不 具 合 箇 所 説 明 図

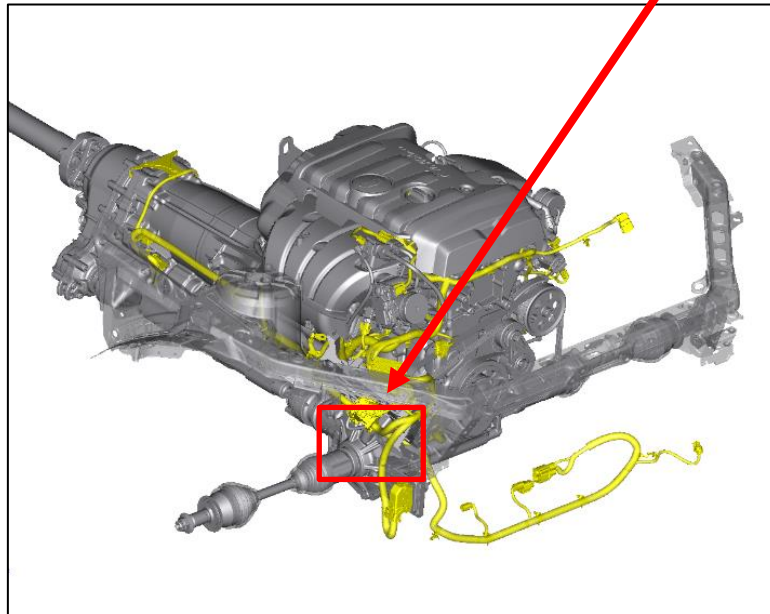
は不具合発生箇所

エンジンのアース線の取り回しが不適切なため、ドライブシャフトに接触しているものがある。そのため、そのままの状態で使用を続けると、走行中にアース線が損傷し、最悪の場合、エンジンが始動できなくなるおそれがある。

全車両、エンジンのアース線の取り回し点検し、損傷の無い場合は適切な固定をする。損傷が被覆のみであった場合は、アース線を修理し、アース線内部のワイヤーまで損傷があった場合には、アース線アッセンブリーを交換する。

左側ストラットタワー部分に黄色ペイントを塗布する。
